シャワー給湯配管更新範囲図

- 改修目的 1階男子シャワールーム、女子シャワールームの出湯温度が安定しないのを是正する
- 更新範囲 直近PSにある大型サーモ～シャワー水栓までの給湯配管および給水管を更新する
- その他 現場調査のうえ、適宜、減圧弁の追加設置、シャワー混合水栓への切替など含めて検討すること

飯沼市民プール他複合施設新築に伴う機械設備工事

給排水衛生設備系統図

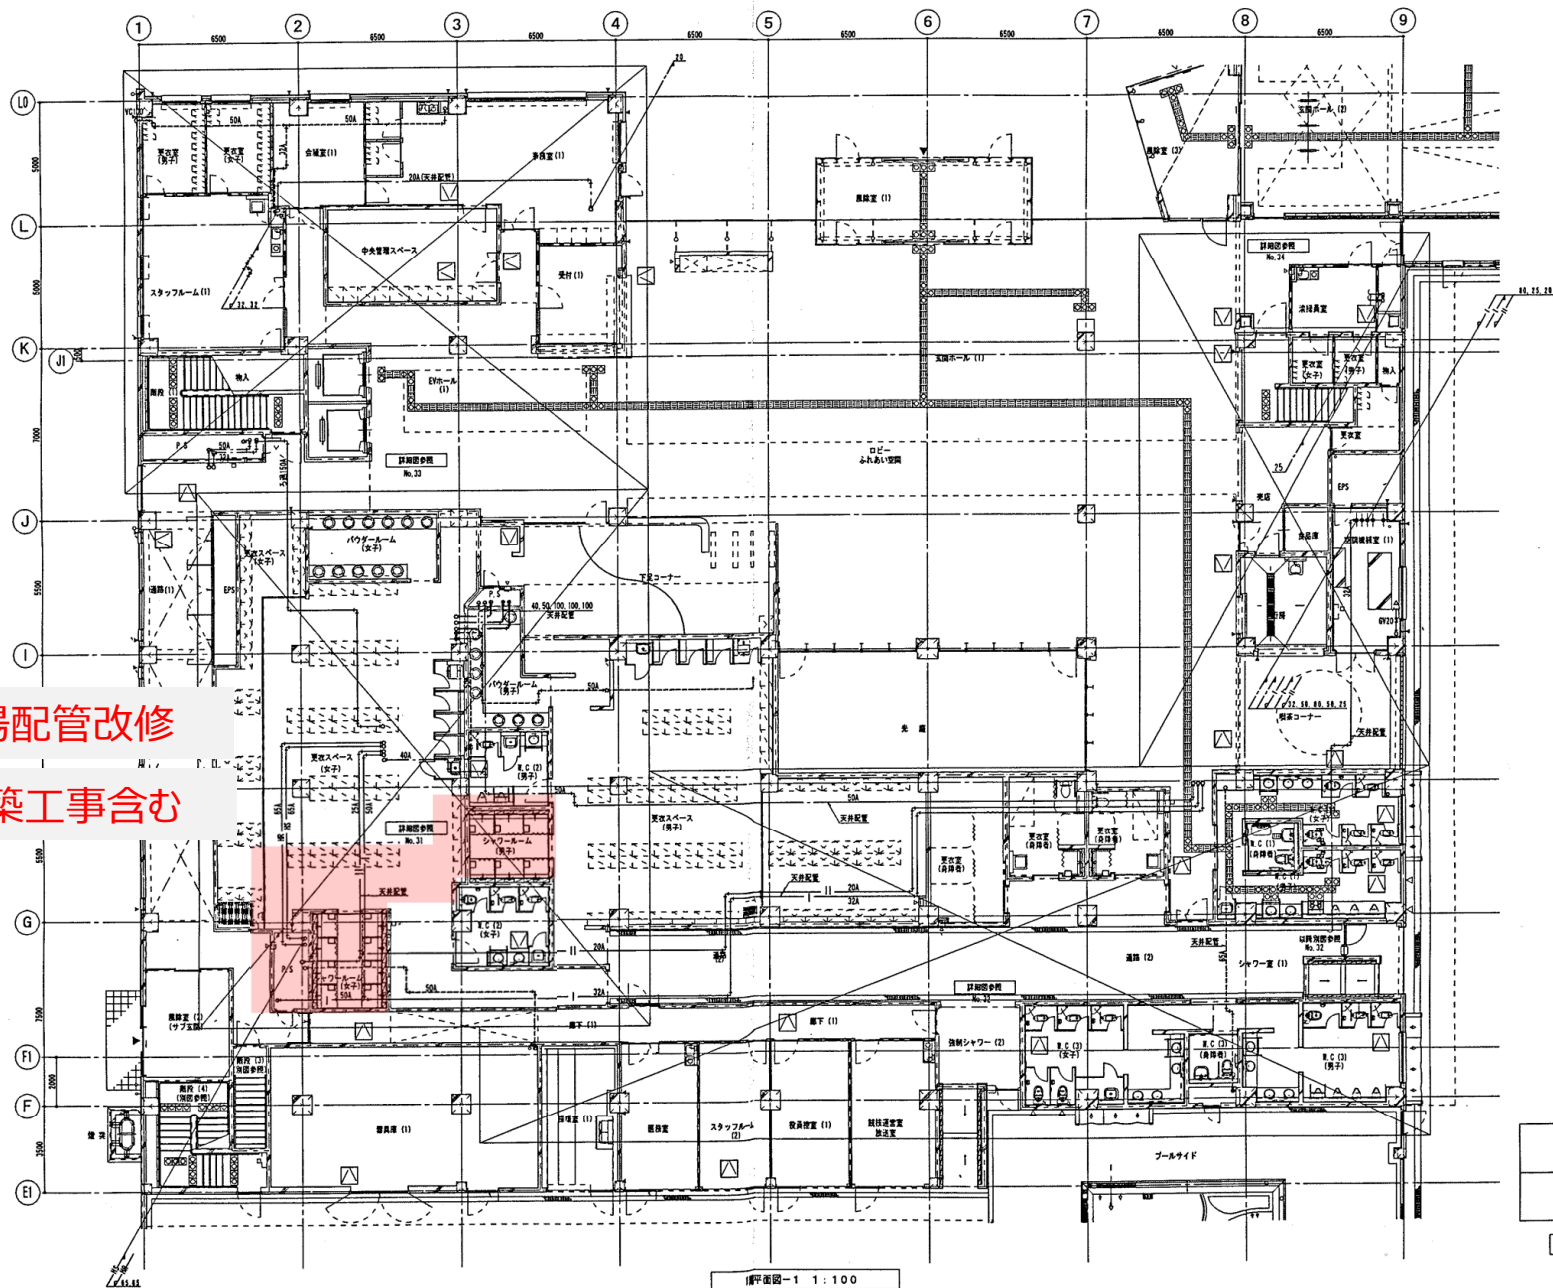
天井撤去のうえ給湯配管改修

衛生器具・付帯建築工事含む

給排水衛生設備平面図

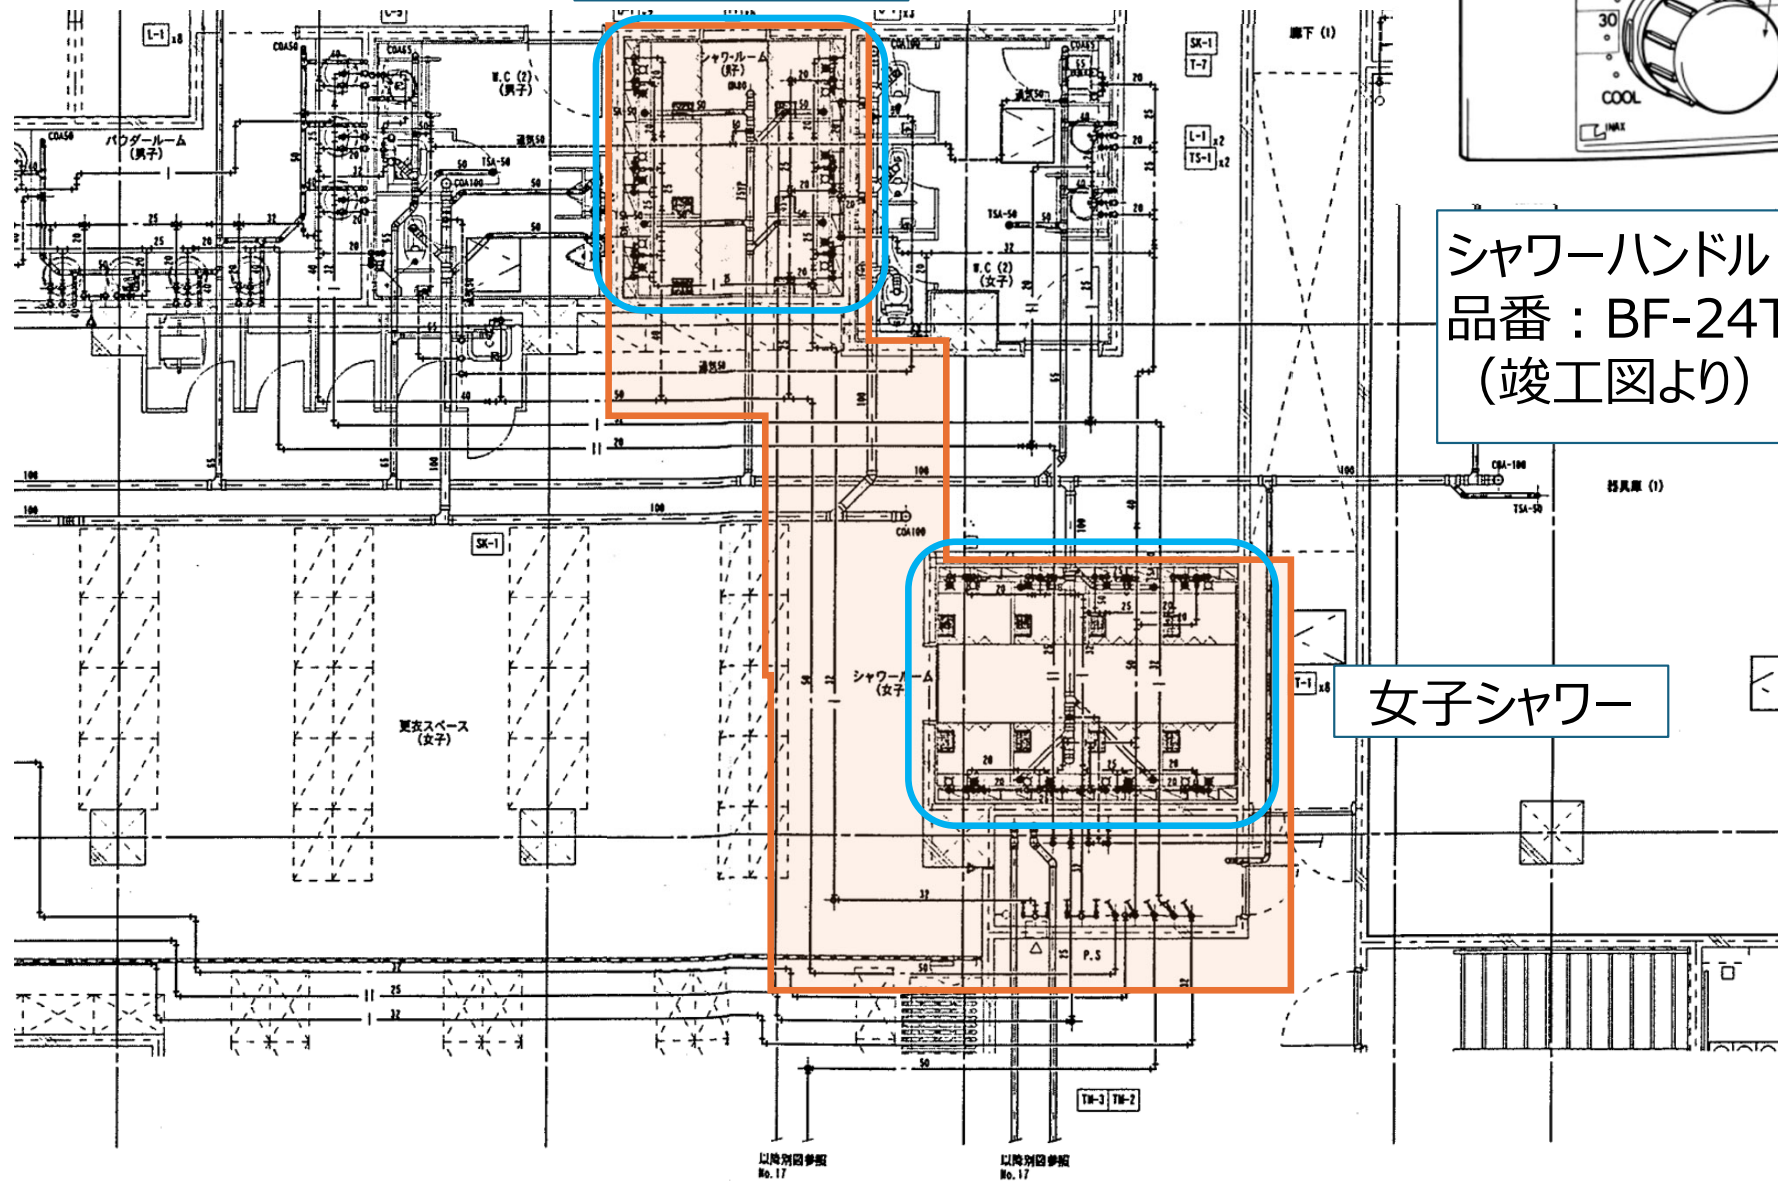
男子シャワー

女子シャワー

シャワールームの出湯状況

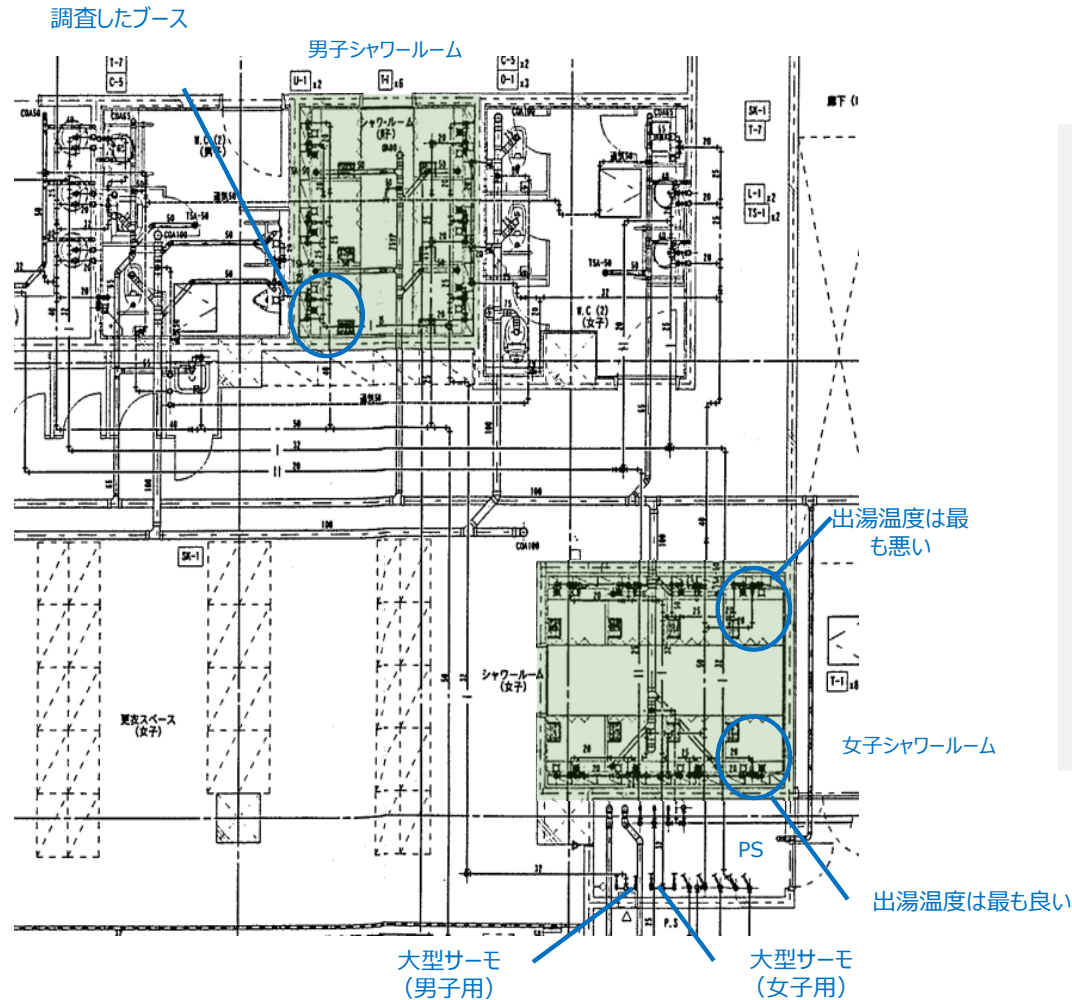
- ✓ 調査時においては、適温になるまでの時間は数秒くらいで特に長く感じない。
- ✓ シャワーブース内の手元サーモを中央に合わせると温度が低く感じるが、大きく給湯側にあわせることで適温になる。
- ✓ 出湯中の温度変化はほぼ感じられない。

- ✓ 女子シャワーのほうが特に悪い。
- ✓ 女子シャワールームに入って左側のシャワーブースは全体的に悪い。
- ✓ 特に一番奥のシャワーブースが悪い。
